Licitación Pública Nacional
GEGTO/SICOM/ED/LP/RF/2024-026

"TERMINACIÓN DE LA CONSTRUCCIÓN DE LA INFRAESTRUCTURA EDUCATIVA, EN EL CENTRO DE ESTUDIOS TECNOLÓGICOS EN AGUAS CONTINENTALES No. 20, CON CCT 11DCM0013H, UBICADO EN LA LOCALIDAD DE SAN PEDRO DE LOS POZOS, EL MUNICIPIO DE SAN LUIS DE LA PAZ."

Acta de junta de aclaraciones
Licitación Pública Nacional
GEGTO/SICOM/ED/LP/RF/2024-026

Clave: Cl.32.006.028

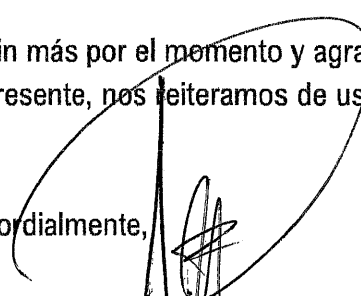
Descripción del concepto: PUERTA (PA-5) SALIDA DE EMERGENCIA CIEGA DOBLE MAX DE 2.40X2.50 M. INCLUYE: MARCO, PUERTA DOBLE CIEGA SENCILLA, RELLENO CORTAFUEGO, BISAGRAS, CIERRA PUERTAS, BARRA ANTIPANICO Y APERTURA EXTERIOR DE LLAVE. DIMENSIONES FINALES 2.40X2.50. ACABADO PRIMARIO ANTICORROSIVO. ABATIMIENTO EXTERIOR POR DEFINIR. NIVELACION Y PLOMEO, SUMINISTRO, COLOCACION, PRESENTACION, AJUSTES, RECORTES, DESPERDICIOS, MERMAS, SOLDADURA, MATERIAL, EQUIPO, HERRAMIENTA, MANO DE OBRA Y TODO LO NECESARIO PARA SU CORRECTA EJECUCIÓN, P.U.O.T.

Algunos proveedores nos cotizan la puerta con una altura menor de 2.50 m, ¿las dimensiones deben ser obligatoriamente como están descritas en el concepto (2.40x2.50 m)?

Del concepto mencionado con clave CI.32.006.028 donde se hace referencia al concepto de puerta (PA-5) la puerta deberá instalar y ajustar a dimensiones del vano disponible en obra, la empresa deberá contemplarlo en su precio y realizar los ajustes correspondientes es decir considerar recortes y ajustes necesarios.

RESPUESTA: DEL CONCEPTO MENCIONADO CON CLAVE C1.32.066.028. DONDE SE HACE REFERENCIA AL CONCEPTO DE PUERTA (PA-5) LA PUERTA SE DEBERA INSTALAR Y AJUSTAR A DIMENSIONES DEL VANO DISPONIBLE EN OBRA LA EMPRESA DEBERA CONTEMPLARLO EN SU PRECIO Y REALIZAR LOS AJUSTES CORRESPONDIENTES ES DECIR CONSIDERAR RECORTES Y AJUSTES NECESARIOS.
